FL1.1	FL1.7
FL1.10	FL1.14
FL2.14	FL1.16
FL2.16	FL1.17
FL1-PTV

# FL

94.02

# Service Information

## 4. Nouveau module de déflection au niveau des tubes-images 25" des appareils FL1.17 et FL2.16

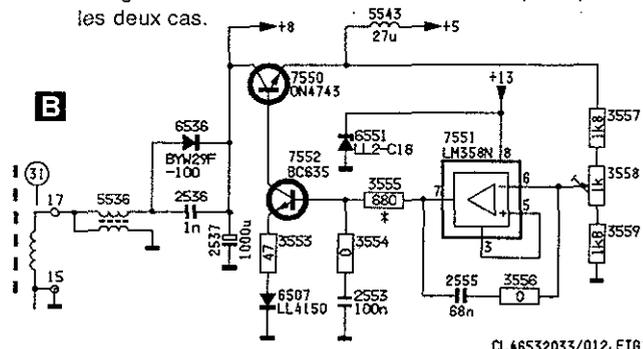
Dans la semaine 9405, le tube-image des appareils 25" est modifié: A59EAK252X43 (4822 131 20501) est remplacé par un A59EAK252X44 (4822 131 20602). Ces tubes-images possèdent un autre module de déflection. Cette modification est intégrée dans les appareils dont le numéro de série commence par AG12 ou plus. En même

temps que cette modification, les composants suivants de la LSP (platine forts signaux) ont été également modifiés:

- 2504 et 2505 deviennent 270 pF (4822 122 20054)
- 2520 devient 390 nF (4822 121 51527)
- 3504 et 3506 deviennent 1 $\Omega$  (4822 053 11128)
- 3602 devient 22k (4822 100 11213)
- 3603 devient 10k (4822 051 10103)
- pour les appareils -/19, 3603 devient 6k8 (4822 051 10682)
- 3633 devient 150k (4822 051 10154)

## 9. Incorporation d'une nouvelle SSP avec protection EAROM (mémoire morte modifiable électriquement) dans les appareils FL1.10, FL2.16 et FL1.17

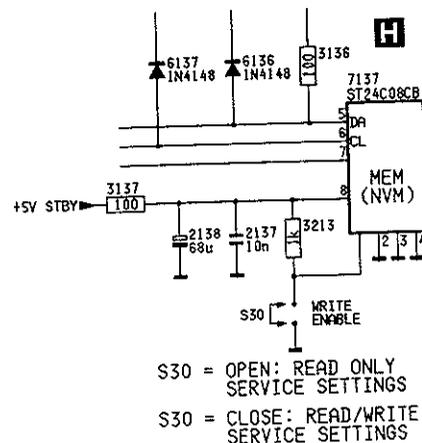
Au cours de la production, une nouvelle platine SSP a été intégrée dans les appareils FL1.10, FL2.16 et FL1.17. La protection EAROM ne fonctionne que si la broche 1 de l'IC7137 est relevée. Si ce point est abaissé au moyen des broches de S30 au niveau de la SSP, la protection est inactivée et on peut de nouveau écrire dans la zone protégée. Au cours des réglages dans le menu d'entretien/réparation, ces deux broches doivent par conséquent être continuellement reliées entre elles. Les codes d'erreur ne sont visualisés que lorsque le 'Service Mode' ou le 'Service Default Mode' sont activés.

La différence entre la nouvelle SSP et l'ancienne est la suivante (voir figure ci-dessous):

- Position ajoutée 2604 à broche 3P (4822 265 31009)
- Position ajoutée 3213 1kΩ (4822 051 10102)
- Position ajoutée 4127 cavalier (4822 051 10008)
- Positions supprimées 4135 et 9228
- Position modifiée 7137 en ST24C08CB1 (4822 209 32283)
